改善箇所説明図

不具合の内容

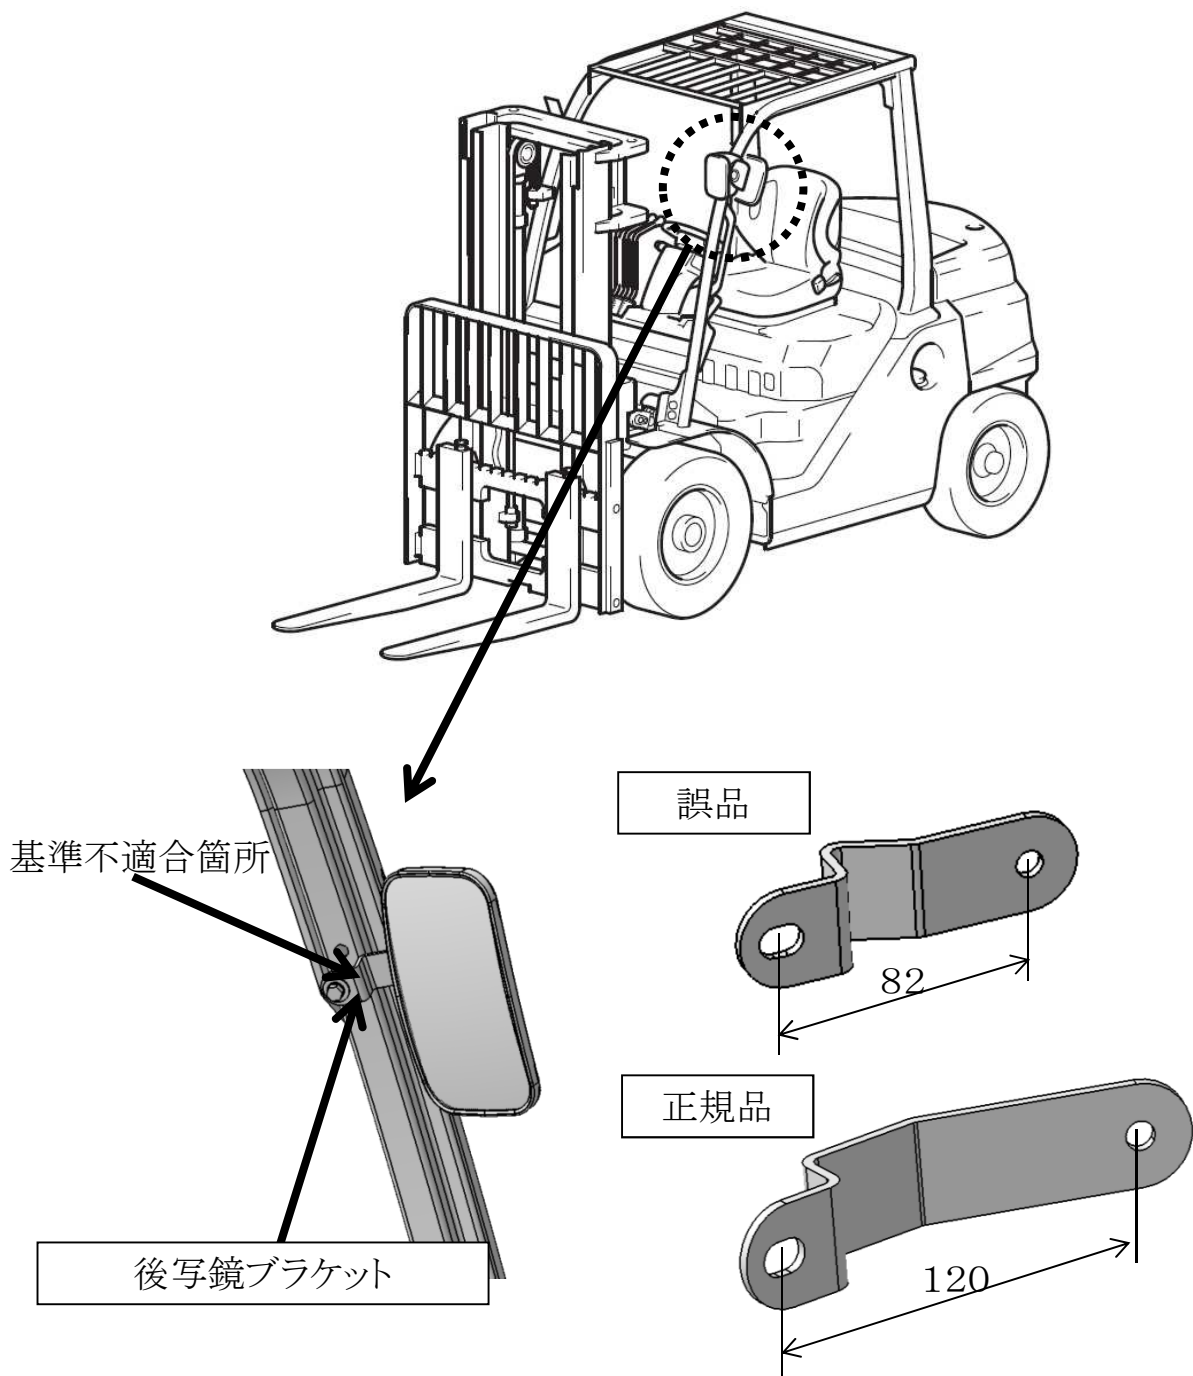
フォークリフトの後写鏡において、製造管理が不適切なため、設計とは異なる形状の取付ブラケットにて後写鏡が取付られていた。
そのため、運転席において後写鏡で後方の交通状況を確認する際、左外側線上の一部分の範囲が確認できず、保安基準に適合しない。

全車両、後写鏡ブラケットを正規品と交換する。
